La modification des périmètres de protection du patrimoine de la commune de Bernières-sur-Mer

La modification des périmètres de protection autour des monuments historiques

Bernières-sur-Mer - Etude de PPM

CARTOGRAPHIE DE L'ENSEMBLE DES PERIMETRES DE PROTECTION MODIFIES.

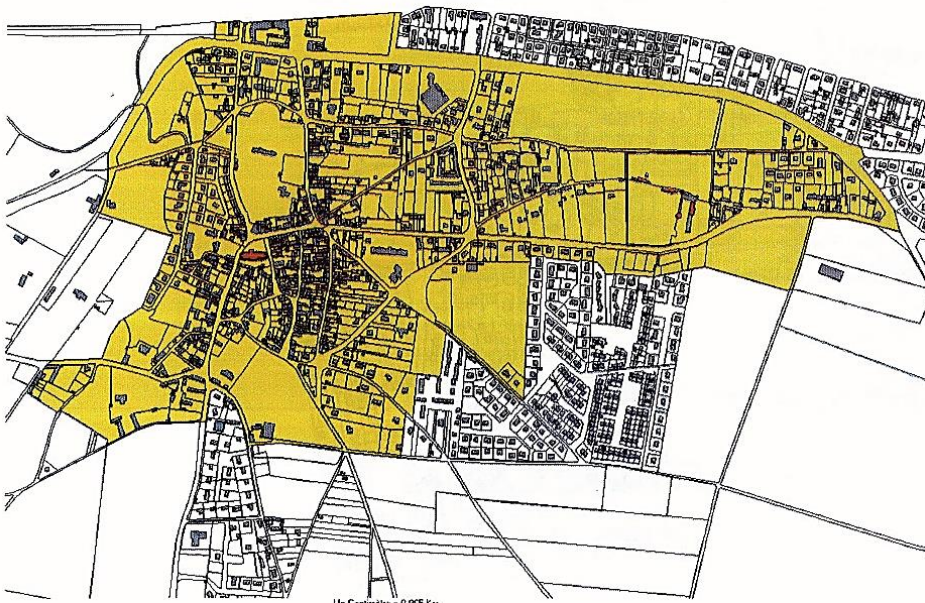
Afin de n'avoir qu'un seul périmètre de protection du patrimoine, la commission locale AVAP, à laquelle participait l'ABF, avait proposé que les périmètres de protection modifiés ne s'étendent pas au-delà du périmètre de l'AVAP. Or les périmètres des PPM proposés par l'ABF vont au-delà de celui de l'AVAP à deux endroits : sur des terrains compris entre la place d'Eisingen et la rue du Grand Champ dans le lotissement du Grand Parc, sur des terres agricoles au sud de la rue du Maréchal Foch.

Les membres de la commission municipale urbanisme, qui ont examiné le dossier le 18 octobre 2016, ont proposé de donner un avis favorable à la proposition de l'architecte des bâtiments de France de périmètres de protection modifiés, sous réserve que les périmètres soient modifiés pour correspondre à celui de la future AVAP.
